Bescheid

über die Ergänzung der
allgemeinen Bauartgenehmigung
vom 9. Juni 2021

Nummer:
Z-19.32-2147

**Bauart zum Errichten von nichttragenden Trennwänden der Feuerwiderstandsklasse F 30 in
Metallständerbauweise und mit Beplankung mit Gipsplatten**

Anlage 21 Ä/E

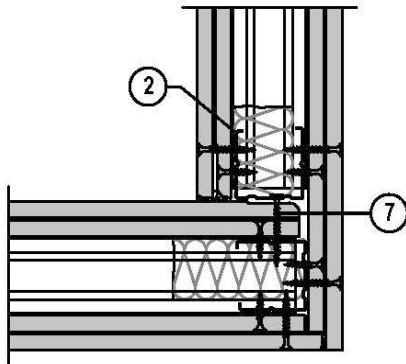
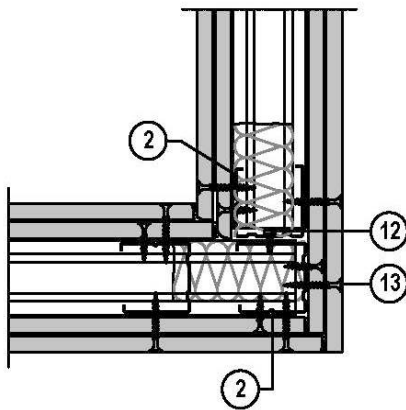
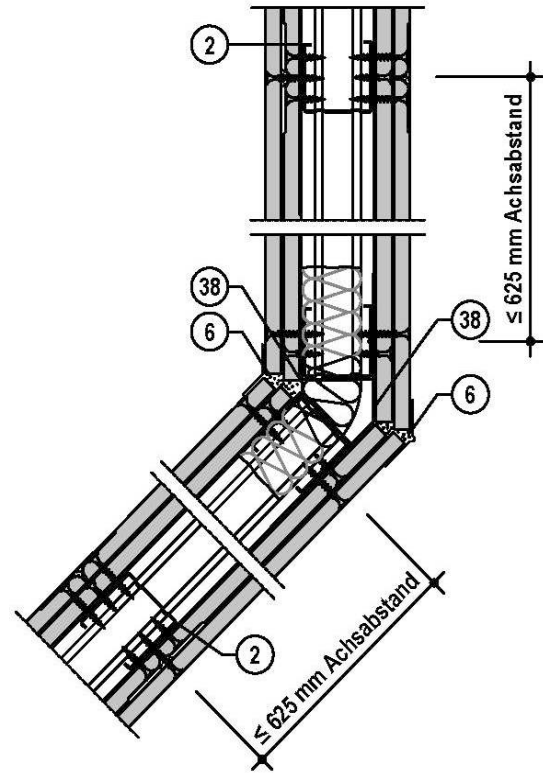
Sofern die Trennwand mit Eckausbildungen gemäß Abschnitt 1.2.7 ausgeführt wird, hat die Ausführung entsprechend der Anlage 21 Ä/E dieses Bescheids zu erfolgen. Die Ausführung ist nur für den Anschluss an Massivdecken aus Beton bzw. Stahlbeton, Porenbeton oder Ziegeldecken nach Abschnitt 2.3.3.1.2 der allgemeinen Bauartgenehmigung nachgewiesen. Die im Eckbereich zusammentreffenden Beplankungen sind mittels Schnellbauschrauben nach Abschnitt 2.1.4 im Abstand von ≤ 250 mm mit dem CW-Profil der Eckenständer zu verschrauben. Bei einer Eckausbildung der Trennwand zwischen 90° und 135° ist in der Ecke jeweils innen- und außenseitig ein sog. flexibles Stahl-Eckenprofil nach Abschnitt 2.1.1, über die gesamte Wandhöhe durchgehend, entsprechend der Anlage 21 Ä/E dieses Bescheids, anzuordnen. Die Verschraubung der im Eckbereich aneinandergrenzenden CW-Profile mit den flexiblen Stahl-Eckenprofilen erfolgt mittels Schnellbauschrauben nach den Abschnitten 2.1.4 in Abständen ≤ 1000 mm. Der Hohlraum ist mit nichtbrennbarer¹ Mineralwolle⁷ nach DIN EN 13162⁸ vollständig auszufüllen. Einlagig beplankte Eckausbildungen dürfen auch ohne Dämmung ausgeführt werden.

6. Die Anlagen der allgemeinen Bauartgenehmigung werden um die Anlage 21 Ä/E dieses Bescheids ergänzt.
